**KOMENDA WOJEWÓDZKA
PAŃSTWOWEJ STRAŻY POŻARNEJ**
w Warszawie
ul. Domaniewska 40, 02-672 Warszawa

WL.2370.7.48.2018

Dotyczy: postępowania prowadzonego w trybie przetargu nieograniczonego na dostawę 2 sztuk samochodu laboratorium dla wiodących grup radiacja-biologia.

Pytanie nr 32:

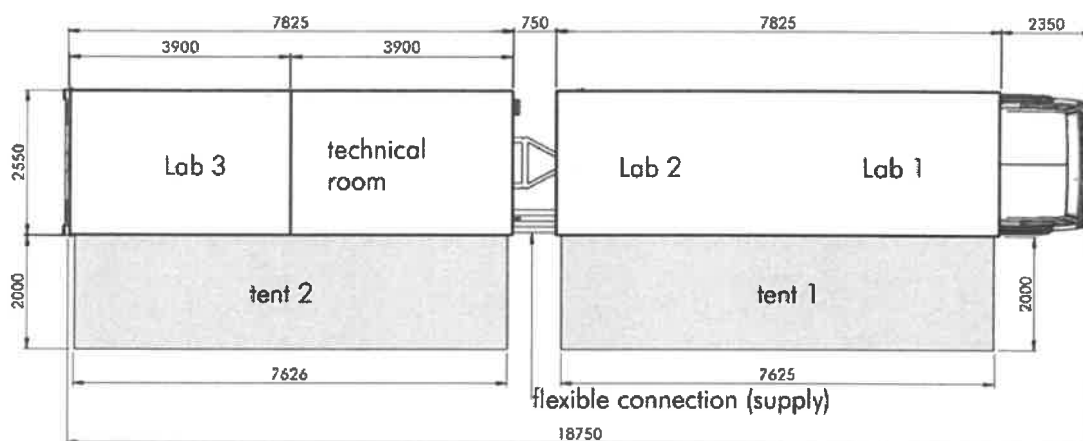
„Według załącznika nr 1 do SIWZ w naczepie ma być przewidziane miejsce zarówno do pomieszczeń laboratoryjnych i pomieszczeń technicznych. Z naszego doświadczenia wynika, że może być to za mała przestrzeń. Czy zaproponowany poniżej schemat rozwiązania jest przez Zamawiającego akceptowalny?”.

Zamawiający informuje, że podtrzymuje zapisy SIWZ.
